Réf. FSN : FSN2026-001

**Avis urgent de sécurité sur le terrain**

**Logiciel Console Gentuity HF-OCT Version 21.11 à Version 23.3.13**

1.	5. Modèle du dispositif/Catalogue/Référence(s)* G10-01
1.	6. Version logicielle De 21.11 à 23.3.13
1.	7. Gamme des numéros de série concernés 22H0107 à 26B0200

Figure 7-10 Éléments image répétée

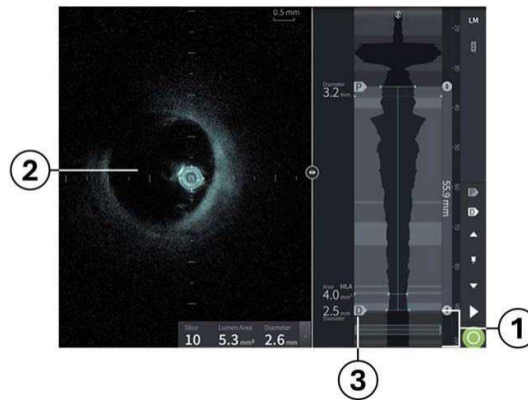
Examiner attentivement l'extrémité distale du retrait lors de l'analyse des images OCT. Parcourir les images une par une afin de détecter les éventuelles images répétées. Une image répétée est détectée si plusieurs images consécutives n'indiquent aucun mouvement de retrait du cathéter. La figure 7-10 présente les éléments d'une image répétée, tandis que le tableau 7-8 répertorie et décrit chacun d'eux.

Article	Description
1	Les artefacts d'image répétées apparaissent le plus souvent sur l'extrémité distale du profil du lumen. Cette région doit être examinée en priorité lors de l'examen des retraits.
2	Durant le défilement d'un segment inchangé du profil du lumen (Lumen Profile), l'image OCT principale ne change pas, ce qui confirme la présence d'images répétées en l'absence de mouvement de retrait du cathéter.
3	Une fois la première image valide identifiée, le repère distal vous permet de repositionner le point de départ au-delà de la zone des images répétées sur le profil du lumen.

Continuez à examiner les images jusqu'à trouver la première image présentant un mouvement de retrait du cathéter nettement visible. Une fois identifiée, repositionnez le repère distal sur cette première image présentant un mouvement.

Excluez de toute mesure longitudinale toutes les images situées dans la zone d'images répétées. Utilisez le repère distal ou l'outil signet comme point de référence pour vos mesures. Dans un souci de précision, toutes les mesures doivent être effectuées en dehors de la zone d'images répétées.
